Številka: 430-267/2019/11
Datum: 20. 4. 2020

Odgovori na vprašanja s področja tolmačenja tehnične smernice TSG-1-001:2019 Požarna varnost v stavbah

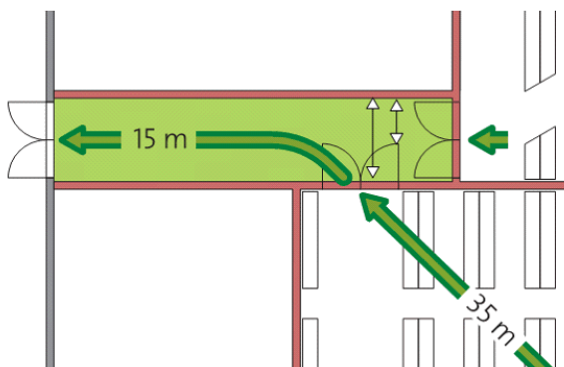
Deseti odstavek točke 3.2.1 določa, da se širina evakuacijske poti meri pri vratih kot svetla širina vrat, v hodnikih kot svetla širina hodnika, na stopniščih kot širina pohodne površine stopnišča (glej risbo 24). Širina evakuacijske poti se vzdolž evakuacijske poti ne sme zmanjšati.
